Actualización de lista de piezas ilustrada (IPL)

530iPT5

Descripción del cambio

Referencia 1

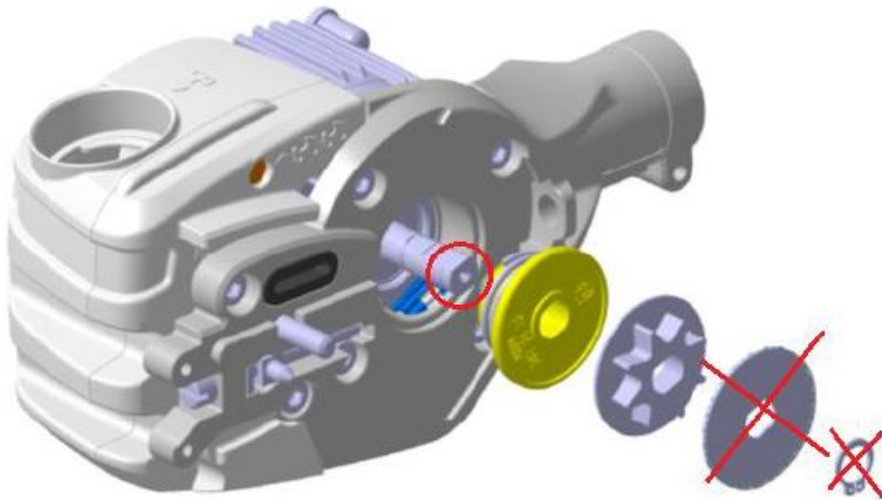
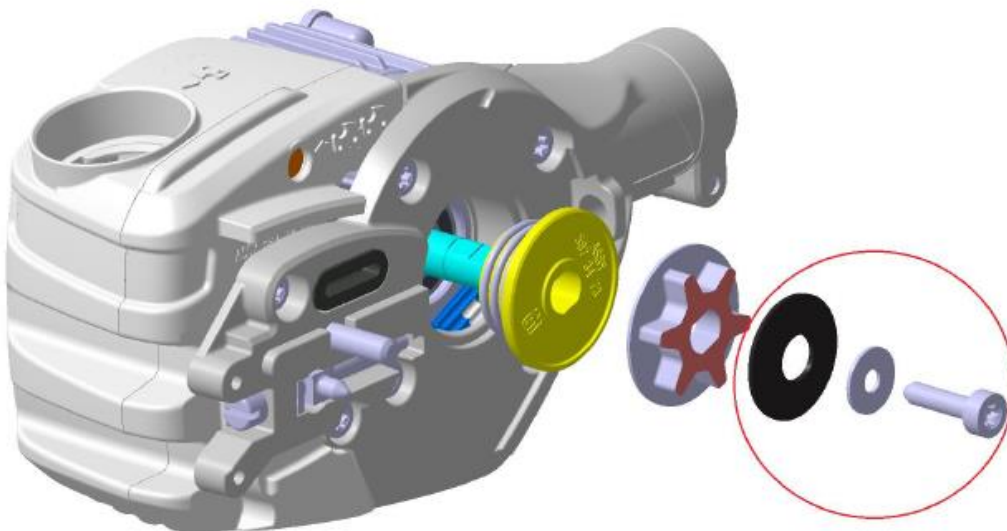
Conjunto del motor 587 69 08-01 sustituido por el kit de motor 546 70 36-01, que incluye el motor (529 65 38-01), el resorte de disco (597 67 01-01), la arandela (503 23 00-35) y el tornillo (503 21 53-20) (consulte la referencia 1 en la página 2).

Motor assy is replaced with a new motor assy that has an internal threaded hole in the shaft.
The washer and circlip are replaced by a disc spring, washer and screw.
The screw must be tightened with 7-8 Nm and the spur sprocket must be held / fixed to enable that.

Referencia 2 para la IDENTIFICACIÓN DEL SISTEMA DE CORTE 529 53 71-01.

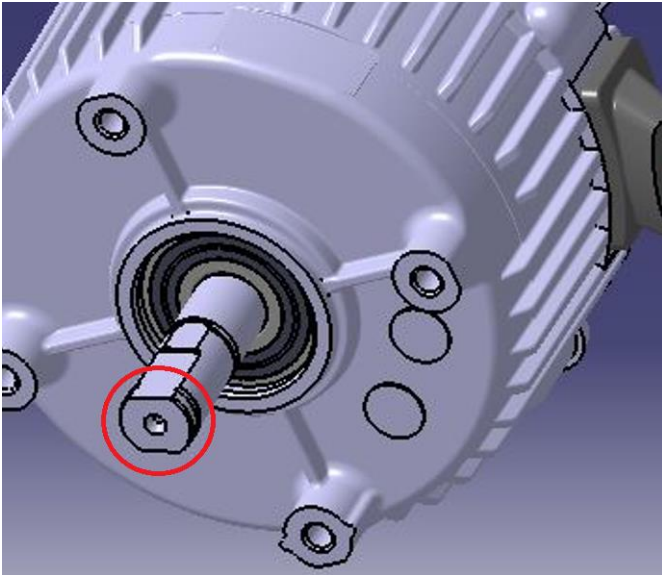
SISTEMA DE CORTE ANTIGUO 529 53 71-01 > (eje del motor sin orificio de tornillo) **SOLO** compatible con el CIRCLIP 735 31 12-00 y LA ARANDELA 577 27 15-01.

NUEVO SISTEMA DE CORTE 529 53 71-01 > (el eje del motor incluye un orificio para tornillo: consulte información más abajo) **SOLO** compatible con el RESORTE DE DISCO 597 67 01-01, la ARANDELA 503 23 00-35 y el TORNILLO 503 21 53-20.
